Dodatek č. 1

Smluvní strany tímto prohlašují, že dne 13. 09. 2022 uzavřely smlouvu o dílo, jejímž předmětem je provedení stavebních prací na veřejné zakázce s názvem: „**II/240 – hr.hl.m. Praha – II/101 (II/240 Kralupy n.Vlt. směr Tursko, km 12,802-14,620)**“ (dále jen „**Smlouva o dílo**“). Na základě dohody smluvních stran a ve vazbě na čl. 14. Závěrečná

Změnový list

Oprava silnice II/240 km 12,802 - 14,620 - výměry

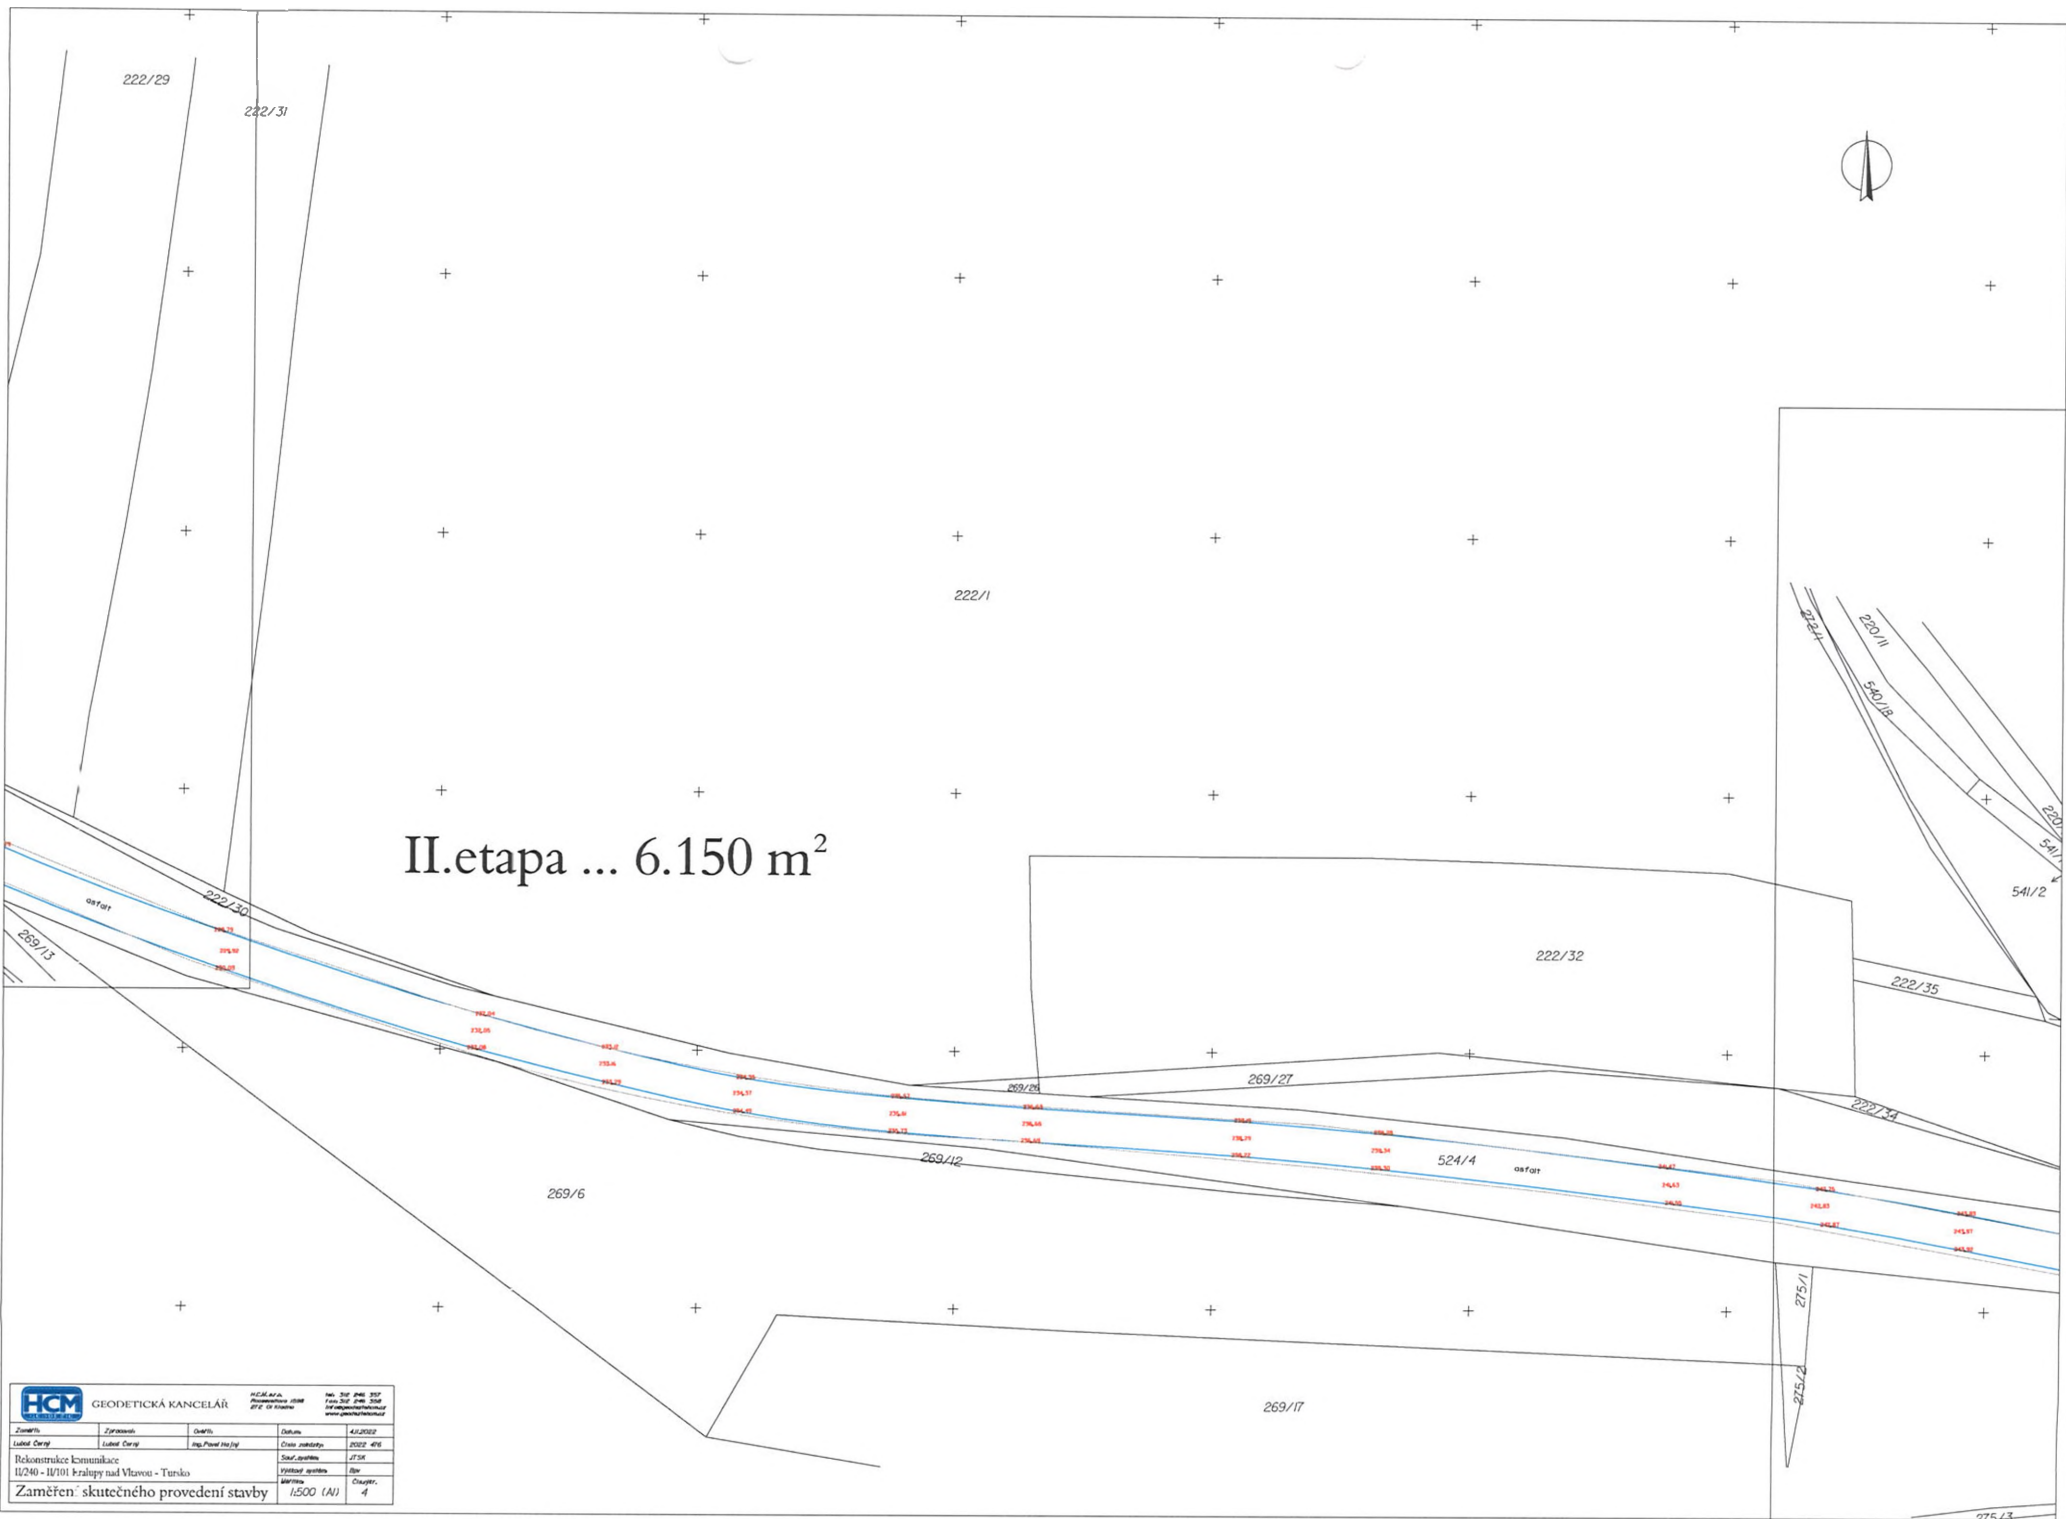
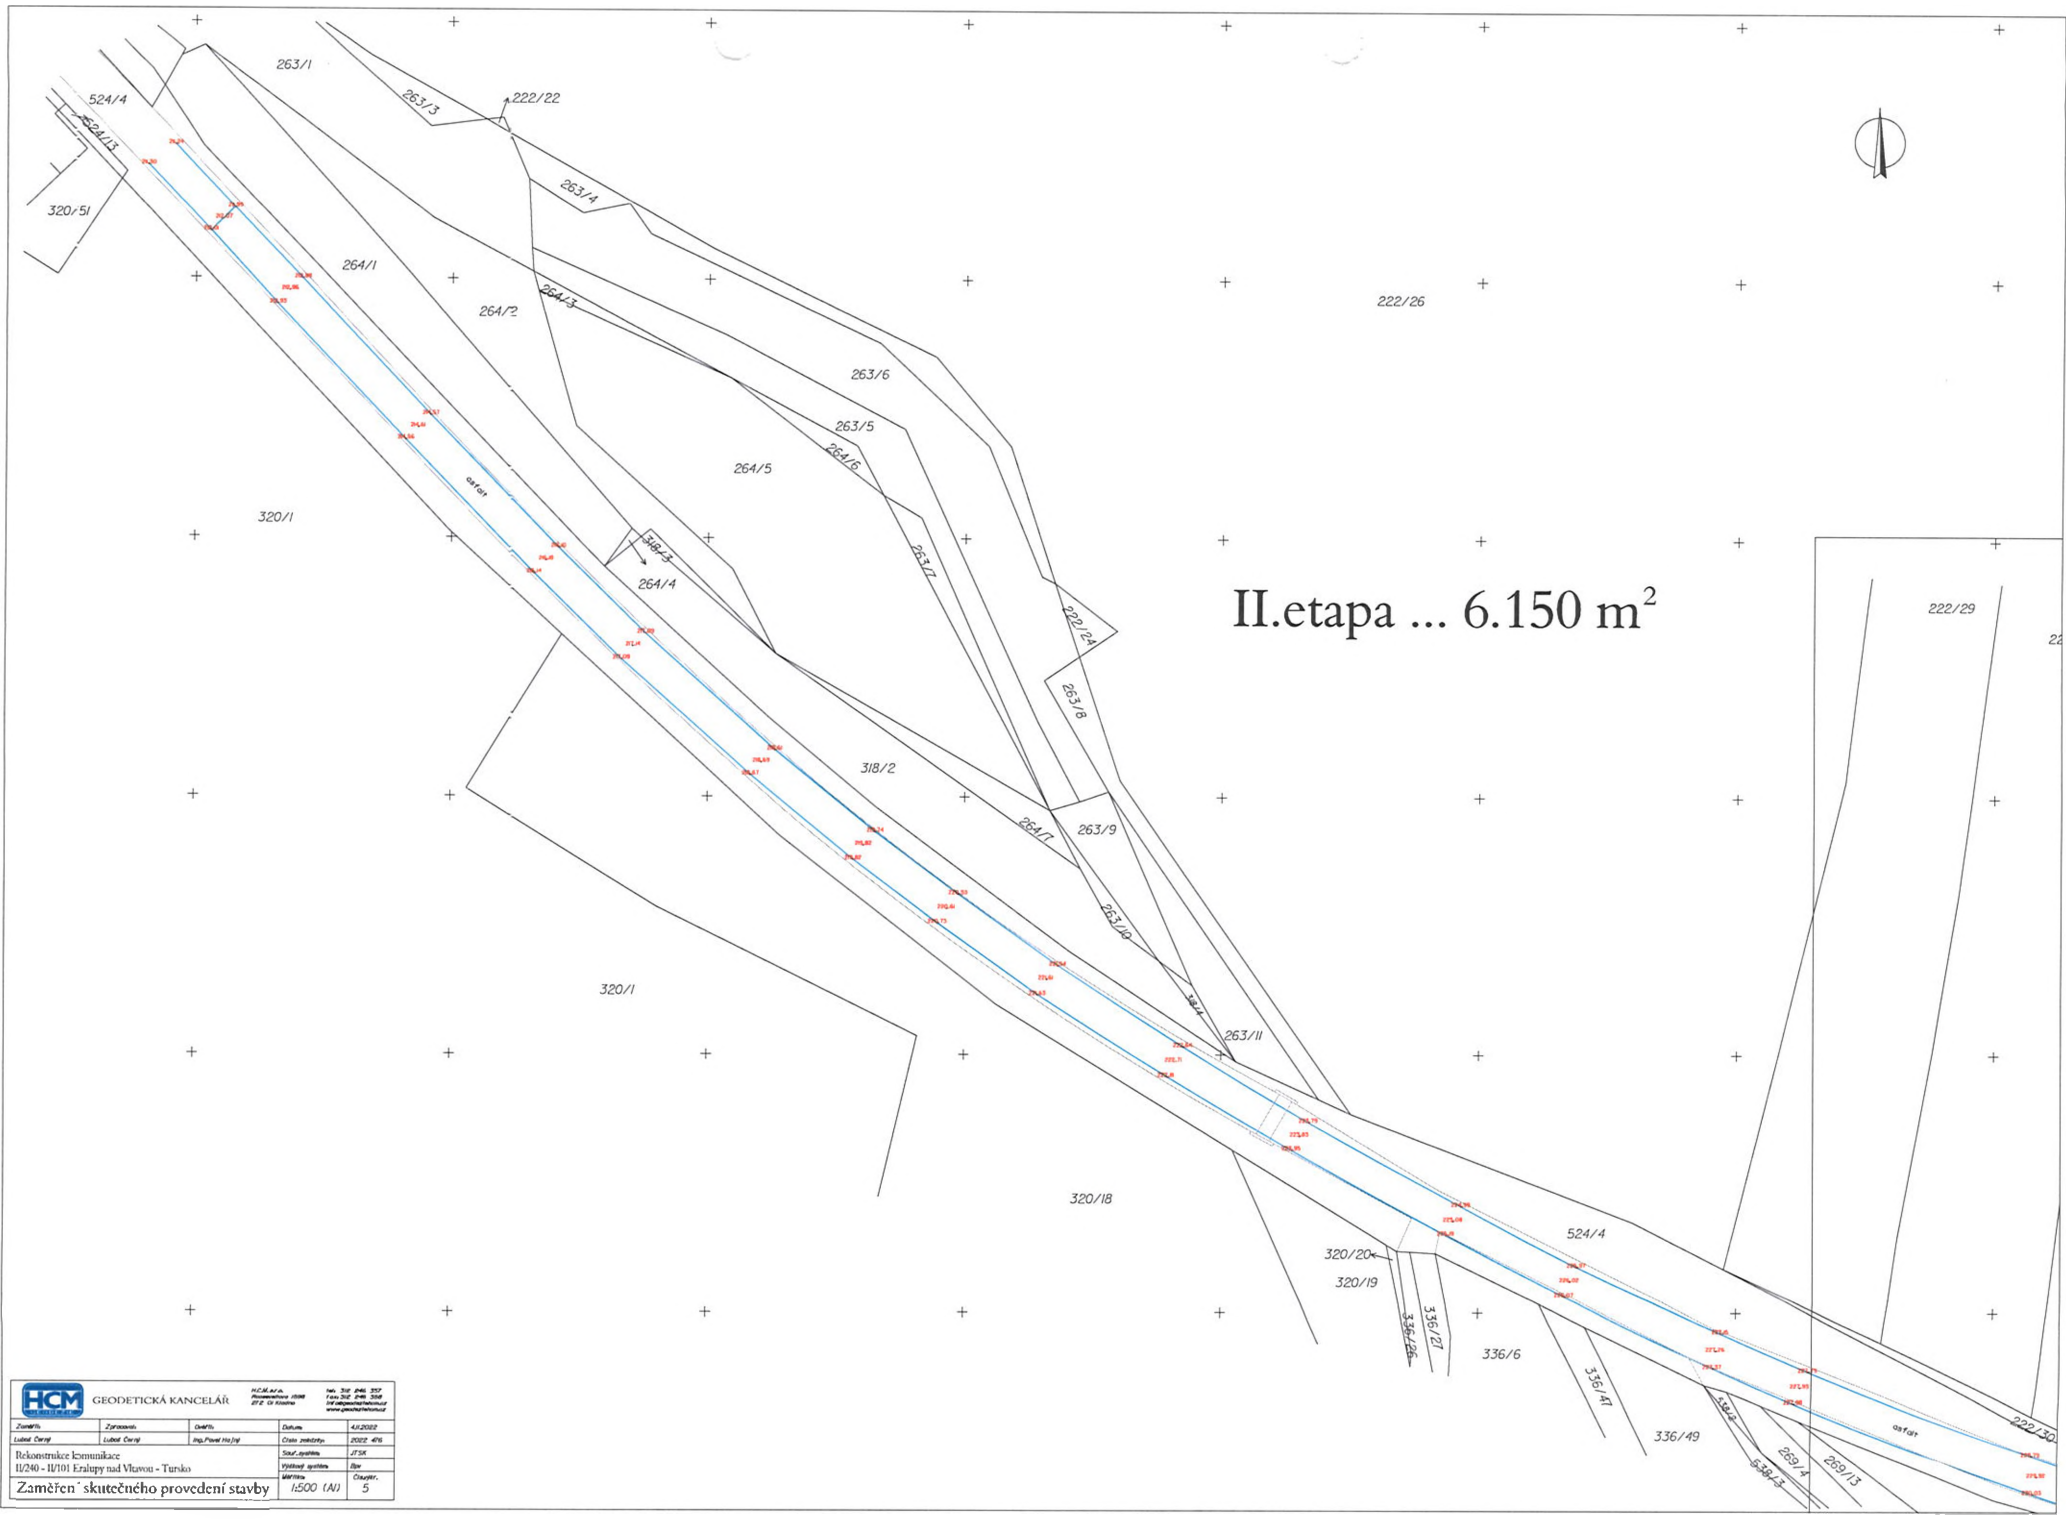
3) Firma Froněk, spol. s r.o. provedla práce dle výkazu výměr a po zaměření skutečného provedení geodetem (příloha č. 10,11) bylo zjištěno následující:

- Celková zaměřená plocha je 12 498 m²
- Délka úseku byla oproti původním 1 818 m o cca 10 m kratší, tedy 1 808,67 m.

Žádáme o změnu rozsahu díla na akci „**II/240 – hr.hl.m. Praha – II/101 (II/240 Kralupy n. Vlt. směr Tursko, km 12,802–14,620)**“. Po zaměření skutečného stavu bylo zjištěno, že celková výměra položené živičné vrstvy je oproti rozpočtu menší o 46 m². Došlo ke snížení rozsahu prací u souvisejících položek – čištění vozovek samosběrem a spojovací postřik.

- Snížení rozsahu prací u položek čištění vozovek samosběrem, spojovací postřik, asf. beton ACO 11+ a asf. beton pro ložní vrstvy a to z důvodu zaměření skutečného stavu, kdy zjištěno, že celková výměra je menší o 46m² oproti rozpočtu
